改善箇所説明図

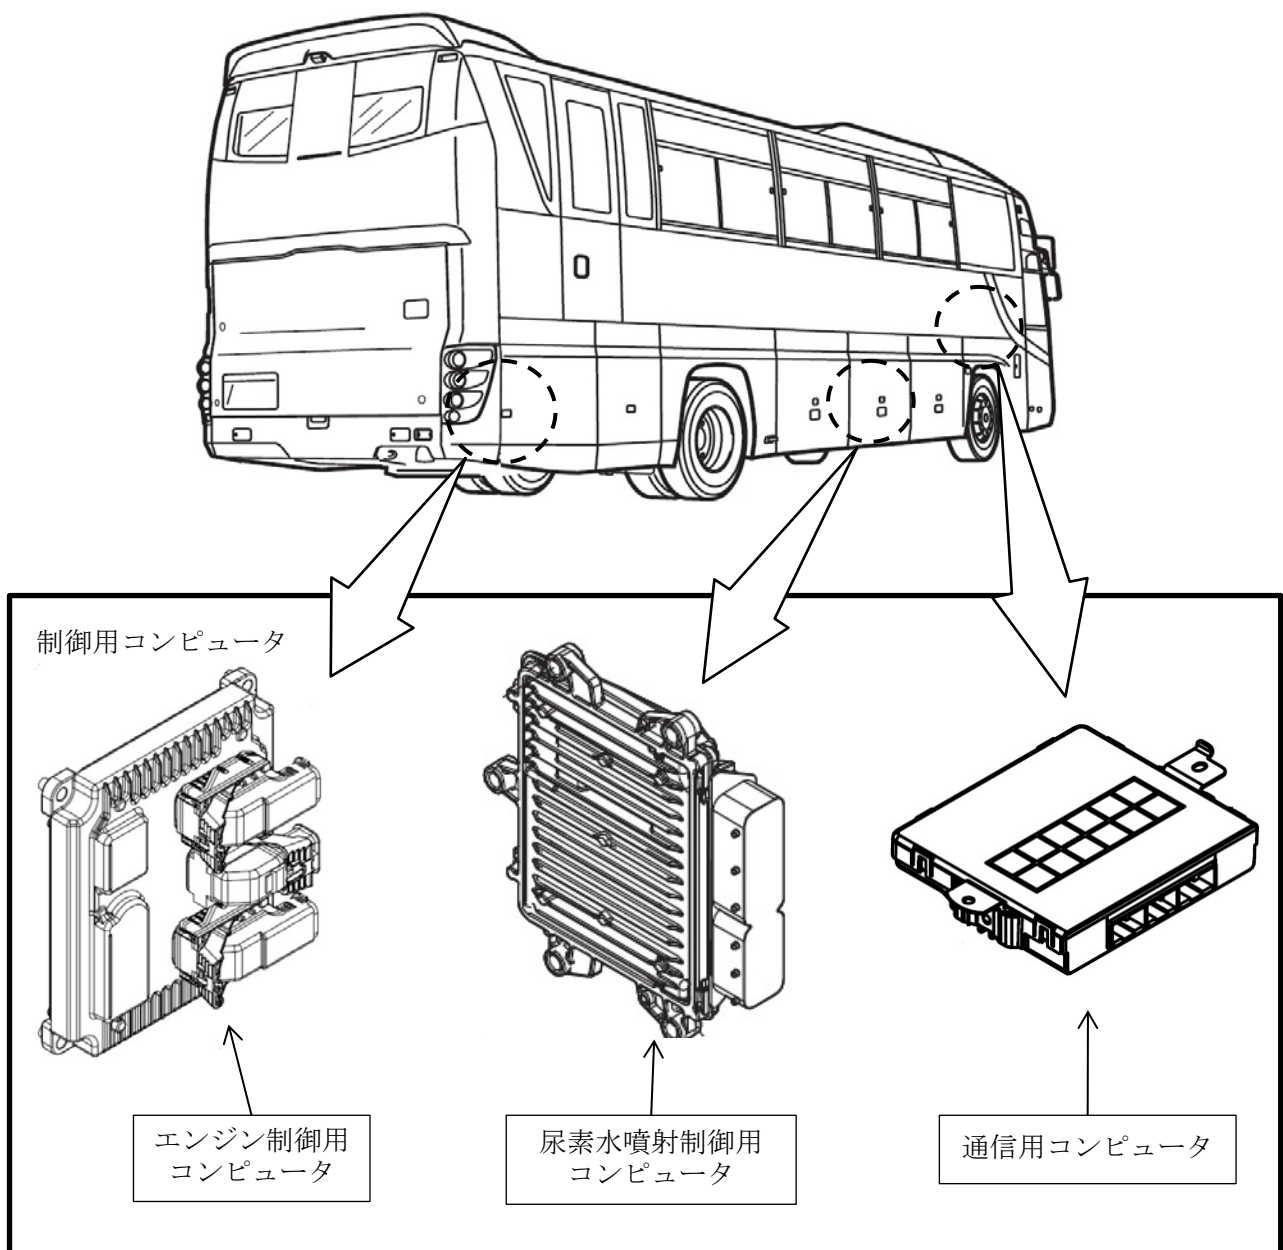
基準不適合発生箇所

排出ガス発散防止装置において、制御コンピュータの故障診断プログラムが不適切なため、故障時に正しく診断または警告表示できないものがある。そのため、保安基準第31条の細目告示第41条 別添48の車載式故障診断装置（ディーゼル重量車J-OBD II）の技術基準を満足しない。

改善の内容

全車両、制御コンピュータの故障診断プログラムを対策仕様に修正する。

識別：運転者席左側ドア開口部のシリアルナンバープレートの上に、識別ペイント（黄色）を塗布する。
